PIATTAFORMA TECNOLOGICA PER IL TRATTAMENTO E LA VALORIZZAZIONE
DEI R.S.U. SITA IN C\DA BORRANEA NEL COMUNE DI TRAPANI

LOTTO 1: IMPIANTO DI DISCARICA PER RIFIUTI NON PERICOLOSI

PERIZIA DI VARIANTE *in corso d'opera*

RELAZIONE GENERALE VARIANTE

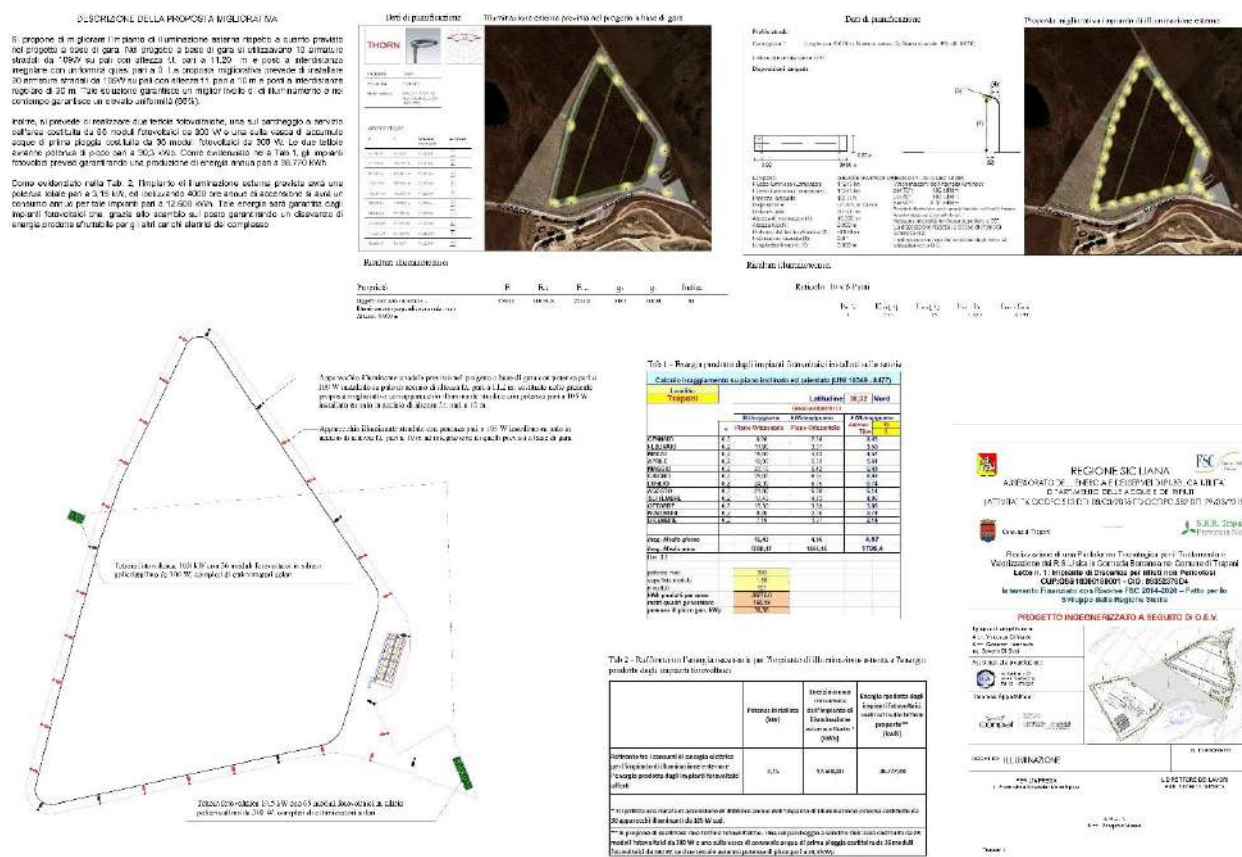
Nel Progetto Esecutivo elaborato 88 di progetto "Relazione calcolo illuminotecnico e calcolo illuminazione esterna" venivano utilizzati 10 armature stradale da 109W su pali con altezza 11,20 m e posti a distanza irregolare con disomogeneità nell'illuminazione.

La proposta migliorativa prevede di installare ulteriori 20 armature aggiuntive così da ottenere complessivamente 30 armature. Queste di potenza da 105W verranno installate su pali altezza 10 m e posti a distanza regolare di circa 30 m. Tale soluzione garantisce un miglior livello di illuminamento e un elevato grado di uniformità conforme agli standard normativi (Emedio= 11 lux, Uniformità = 0,68). Inoltre, la proposta migliorativa prevede di realizzare due tettoie fotovoltaiche, la prima da installarsi nei pressi del parcheggio a servizio dell'area, questa sarà costituita da 65 moduli fotovoltaici da 300W, la seconda tettoia sarà installata nei pressi della vasca di accumulo delle acque di prima pioggia e sarà costituita da 36 moduli fotovoltaici da 300 W. Le due tettoie generano una potenza complessiva di 30,3 kWp. Gli impianti garantiranno una produzione annua di circa 38.770 kwh. L'impianto di illuminazione esterna proposto avrà una potenza totale di (30x105W) 3,15 kW. Il funzionamento dell'impianto di illuminazione sarà di circa 4000 ore annue per cui il consumo annuo sarà di 12.600 kwh. Tale energia sarà compensata e garantita dagli impianti fotovoltaici proposti che, grazie allo scambio sul posto garantiranno un disavanzo di energia prodotta sfruttabile per gli altri carichi elettrici del complesso.

Sezione tipologica della trincea drenante e immagini di altre applicazioni da 2,00 ÷ 4,00 m

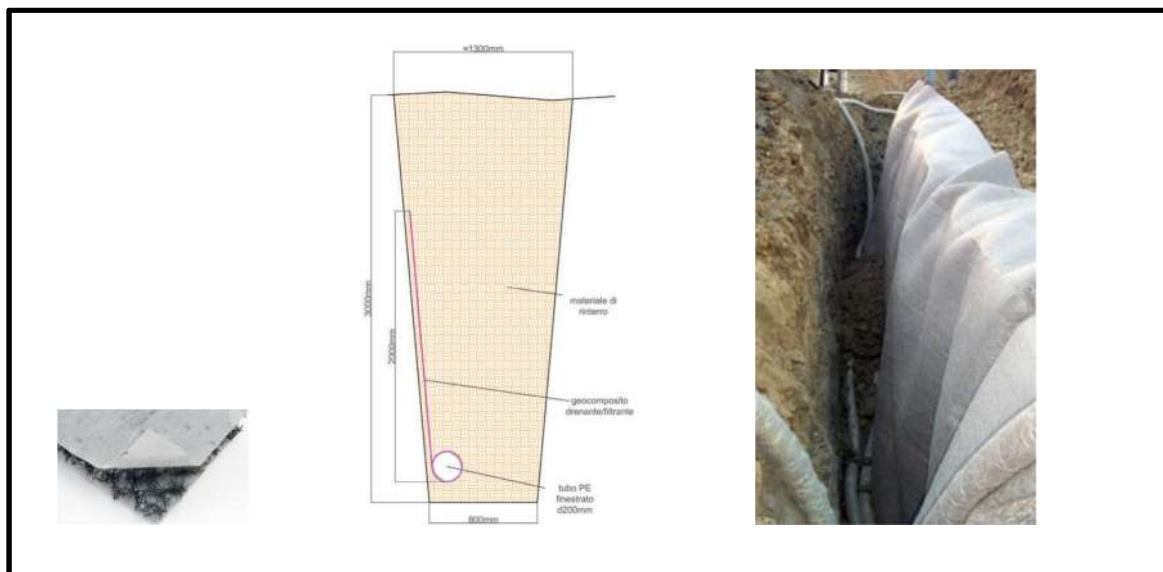
In aggiunta agli interventi di banchinamento e riprofilatura, al fine di limitare al minimo gli effetti di un eventuale innalzamento delle pressioni neutre in corrispondenza della testa delle scarpate, viene mantenuta la trincea drenante immediatamente a valle della strada provinciale, non distante dal ciglio della vasca di discarica, prevista nel progetto originario. Lo scopo non è quello di intercettare il deflusso sotterraneo, così come definito nella Relazione Geologica (*trascurabile*), ma di scongiurare la saturazione ancorché temporanea degli orizzonti più superficiali di terreno.

Si ritiene però che in luogo del previsto sistema di drenaggio di tipo tradizionale, realizzato con materiale granulare racchiuso da un geotessile non tessuto di filtro separazione, si possa realizzare uno scavo a sezione più stretta, inserendovi il geocomposito drenante già previsto per il rivestimento delle pareti di scavo.
